# 改善箇所説明図

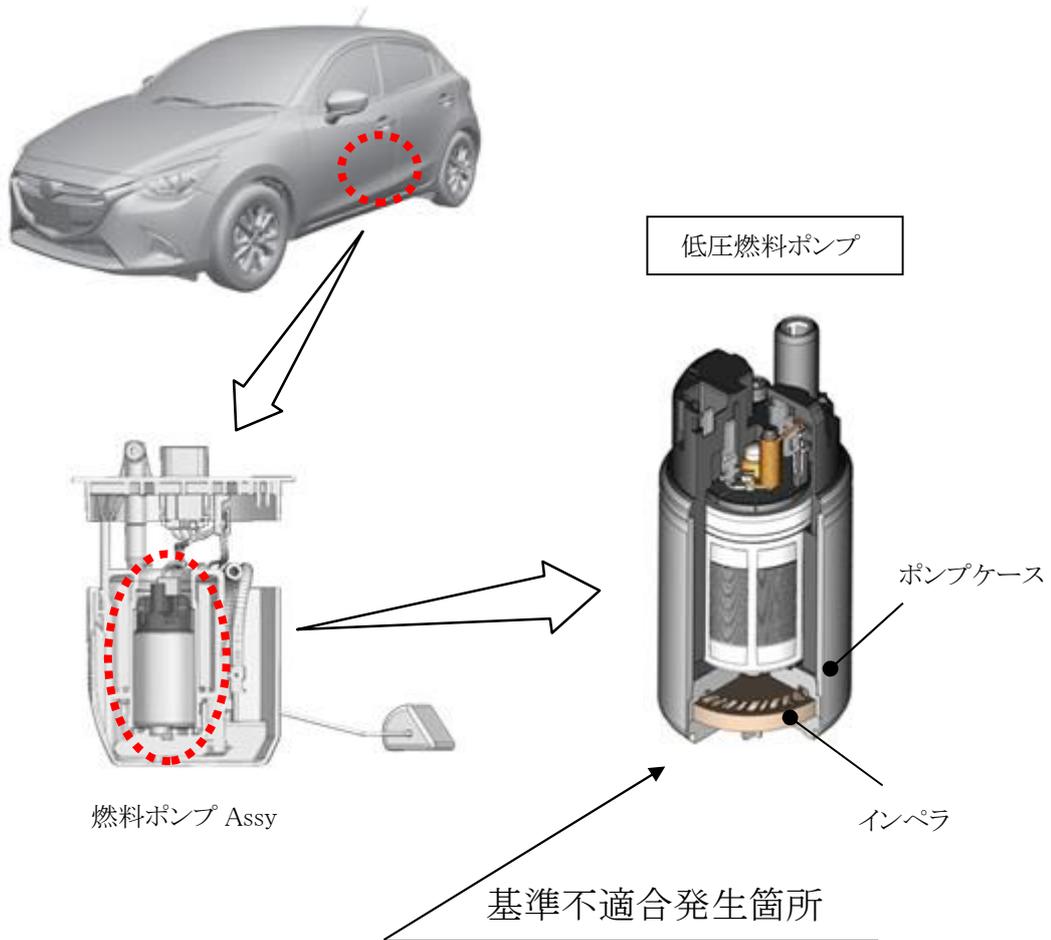
ガソリンエンジンの低圧燃料ポンプのインペラ（樹脂製羽根車）において、成形条件が不適切なため、樹脂密度が低くなって、燃料により膨潤して変形することがある。そのため、インペラがポンプケースと接触して低圧燃料ポンプが作動不良となり、最悪の場合、走行中エンストに至るおそれがある。

改善の内容  
全車両、低圧燃料ポンプを対策品に交換する。なお、修理部品の準備に時間を要することから、部品の準備ができ次第、改めて案内する。
